PROGETTAZIONE DEFINITIVA ED ESECUTIVA, COORDINAMENTO DELLA SICUREZZA IN FASE DI PROGETTAZIONE, VALUTAZIONE DI IMPATTO AMBIENTALE, DEL RADDOPPIO DELLA TRATTA PALO DEL COLLE - GRUMO APPULA DELLA LINEA BARI-MATERA

Elaborato	Pratica	ELABORATI GENERALI				
EG0042	18021_DAR					
Scala	Codifica elaborato	Fascicolo dei pareri e autorizzazioni				
-	DAR_3RZ042a					
A	GIUGNO 2022	PRIMA EMISSIONE	P.STASI	P.STASI	P.STASI	M.RASIMELLI
Rev.	Data	Motivazione	Redatto	Verificato	Approvato	Autorizzato

OGGETTO | “ID VIA629 – Procedimento di verifica di assoggettabilità a VIA relativo al ‘progetto di raddoppio della linea ferroviaria FAL Bari Matera tra i comuni di Palo del Colle e Grumo Appula’. Riscontro VS nota”.
[RB031-22]

Oggetto: *[ID VIA 629] - Procedimento di verifica di Assoggettabilità a VIA relativo “al progetto di raddoppio della linea ferroviaria tra i Comuni di Palo del Colle e Grumo Appula”.*
Proponente: Ferrovie Appulo Lucane Srl.
Comunicazione di Avvio del Procedimento di Verifica di Assoggettabilità a VIA.
Rif. vs prot. n. 2948 del 03/03/2021 [AC 294 - 21]

La Carta Geomorfologica (DAR_3DG002a - Carta_Geomorf) evidenzia interferenze con

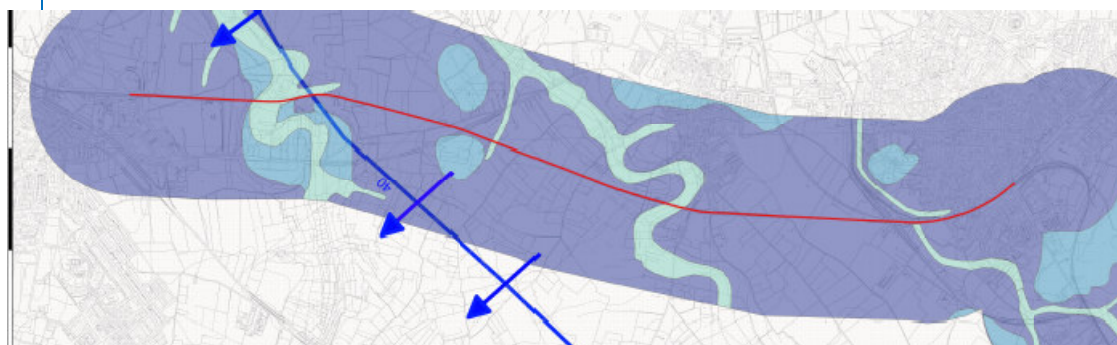
La Relazione Geologica evidenzia le formazioni interessate direttamente dal progetto riconoscibili nella successione stratigrafica formata da: Calcare di Bari (Cretaceo)- Calcareni di Gravina (Pleistocene inferiore)- Sintema di Costa San Giovanni (Pleistocene superiore)- Depositi alluvionali recenti ed attuali (Pleistocene superiore-Olocene). I rapporti stratigrafici fra le formazioni sono evidenziati nell'elaborato DAR_3DG004a - Carta_Sez_Geol

2 faglie presunte

2 corsi d'acqua episodico
